クリアランス制度に係る審査基準の改正案に対する 意見公募の結果及び改正案の決定

令和 7 年 6 月 25 日
原子力規制庁

放射能濃度についての確認を受けようとする物に含まれる放射性物質の放射能濃度の測定及び評価の方法に係る審査基準の一部を改正する規程（案）に関する提出意見及び考え方（案）

原子力リサイクルビジネス（クリアランス集中処理事業）の
技術的論点に対する回答について

図1 処理フロー案

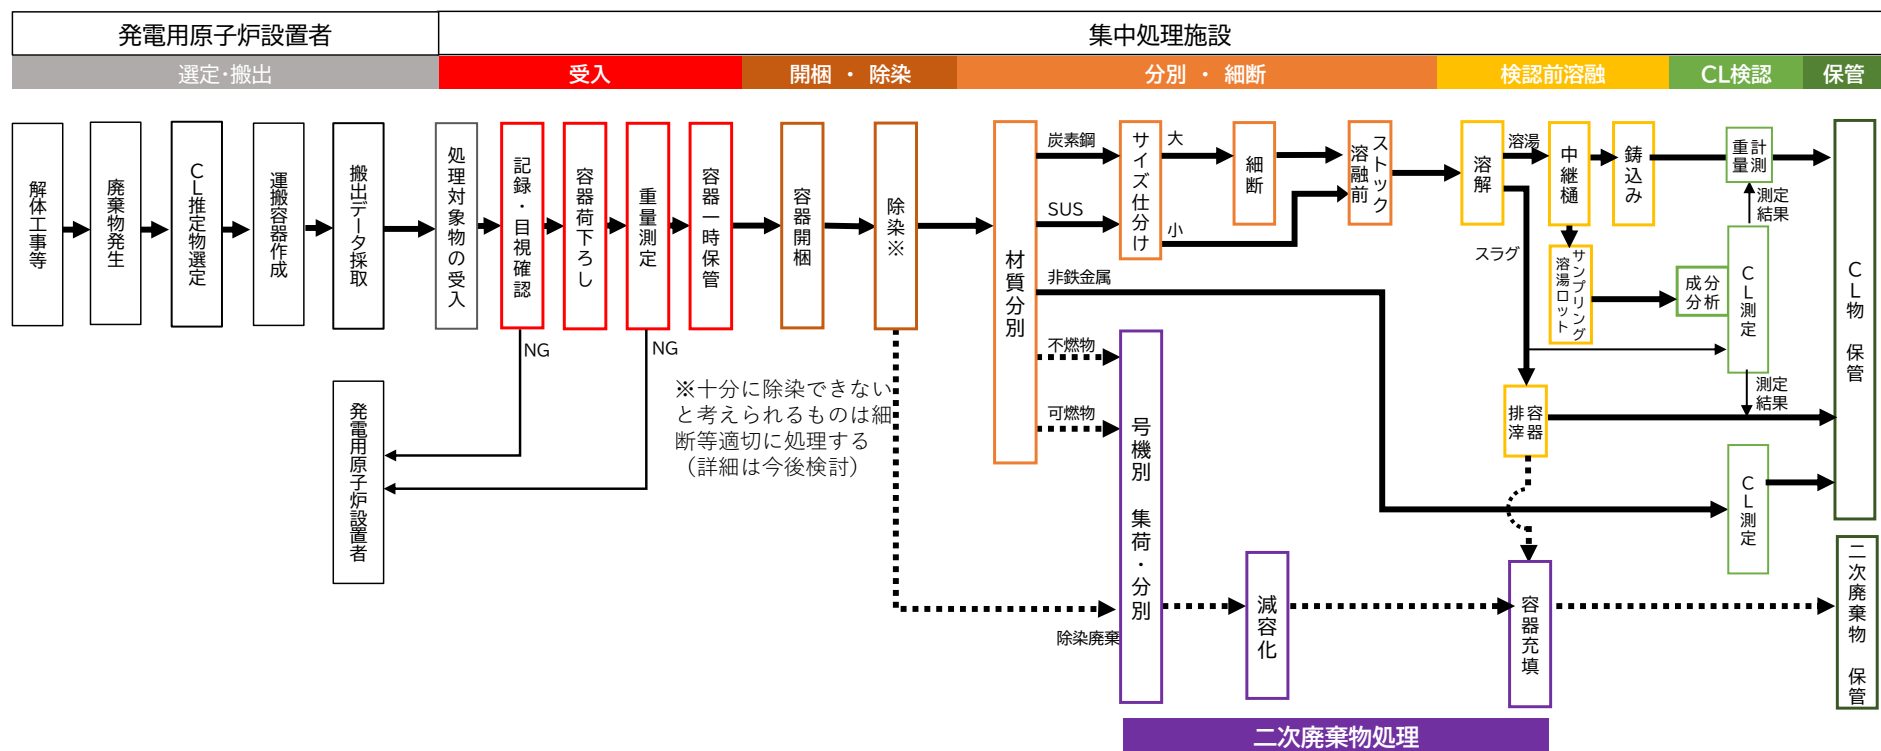
- 除染等によってもクリアランスレベルを明らかに超えるような場合には、放射性廃棄物として発電用原子炉設置者が適切な管理を行うことが必要。放射能濃度がクリアランス基準を満足すると見込まれる推定物について、事前に行う評価など、誰が、どのようなプロセスで対象物の選定を行うのか。
- 除染後放射能測定を行い、どの程度の放射能濃度の核燃料物質によって汚染された物までを溶融する対象とするつもりなのか。

- 上記のとおり、発電用原子炉設置者で選定するクリアランス推定物は本事業で実施する除染効果等を考慮することでクリアランス基準を満足するものと考えている。
なお、本事業では、原則、受け入れた全てのクリアランス推定物を除染した後に溶融する計画であり、本事業において設置する除染装置については、あらかじめ除染試験等を行い除染効果を確認する。（図 1 参照）

図2 評価・測定単位のイメージ

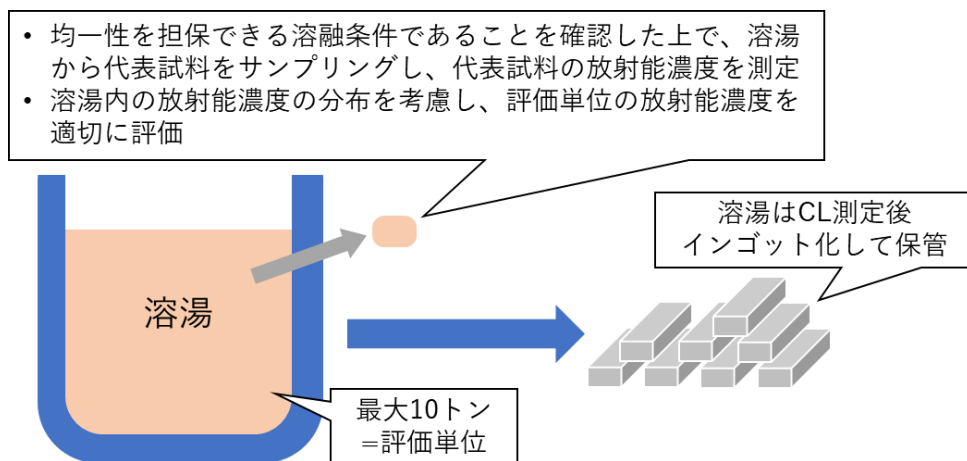
- 溶融処理されたクリアランス対象物について、評価・測定にあたっての評価・測定単位の考え方及びサンプリングの考え方及び科学的な妥当性を示されたい。
- 仮に濃度分布・核種組成比の分布が発生すると想定される場合、どのようにサンプリングを想定しているのか。
- 3.(2)②の記載によりクリアランス対象物の放射能濃度の均一性を担保できることを前提として、本事業では溶融処理を行う 1 バッチ分の重量である最大 10t を評価単位とする計画である（図 2 参照）。評価単位の放射能濃度は、放射能濃度が均一化

している溶湯からサンプリングした試料を測定し、溶湯内の放射能濃度の不確かさ等を考慮して評価する考えである。その際、事前を取得する溶融炉の試験データにより、想定される溶湯内の放射能濃度の分布をあらかじめ評価する等し、その分布を考慮して放射能濃度を適切に評価することを想定している。
